**Дополнительные обязательные (технические) требования к  
Исходным техническим требованиям  
R01.KK34.UKC.KPN.TM.TT.WD005, предъявляемые к поставщику  
(изготовителю) комплекса оборудования установки цементирования  
KPN для энергоблоков № 5 и 6 АЭС «Куданкулам»**

Приложение J "Габаритный чертеж: Шлюз с шибером KPN30AX001" заменить на следующий чертеж:

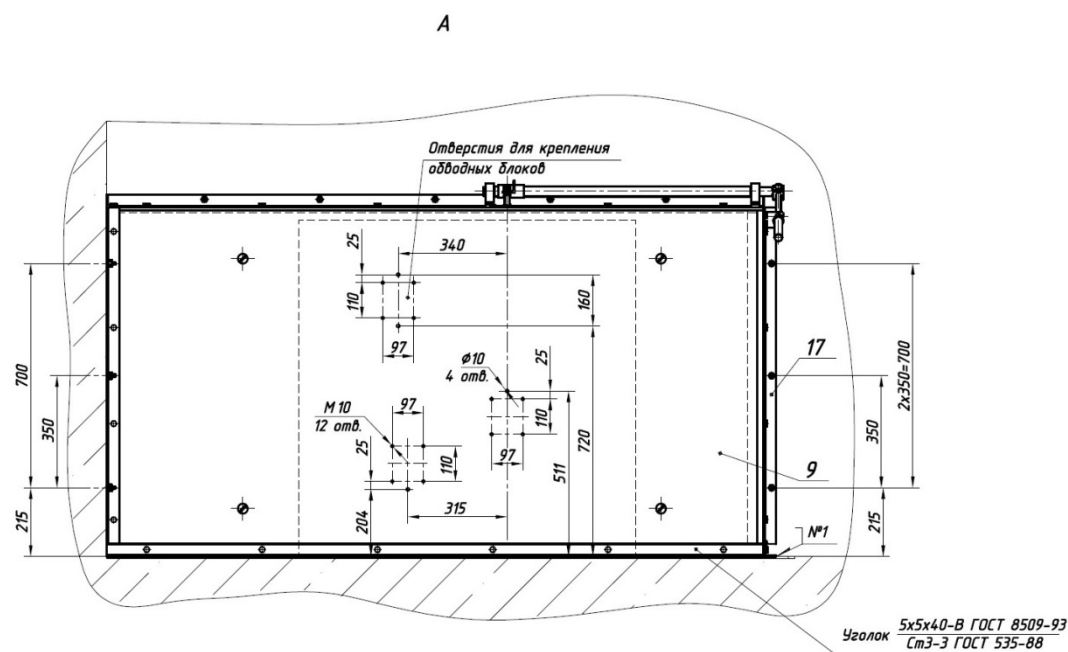
По тексту ИТТ KKS-код KPN30AX001 изменить на KPN30AB001.
